エアーランプ 一部製品表面処理変更のお知らせ

1. 変更対象製品

- ・分類E エアーランプ 下方押さえ型、エアーランプSシリーズ下方押さえ型
No.500、No.501、NO.500S、No.501S、No,101S（一部部品のみ）の5製品

No.500

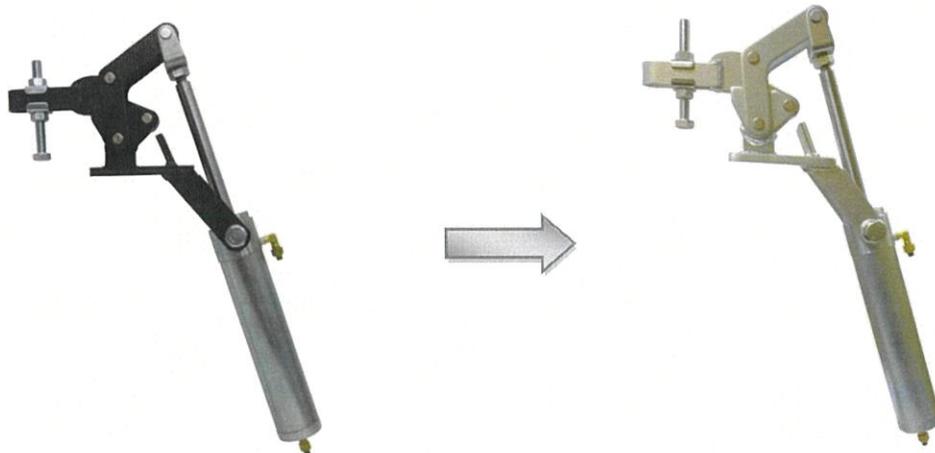
表面処理変更：黒染⇒三価ホワイト

色調が黒→銀へ変更になります。
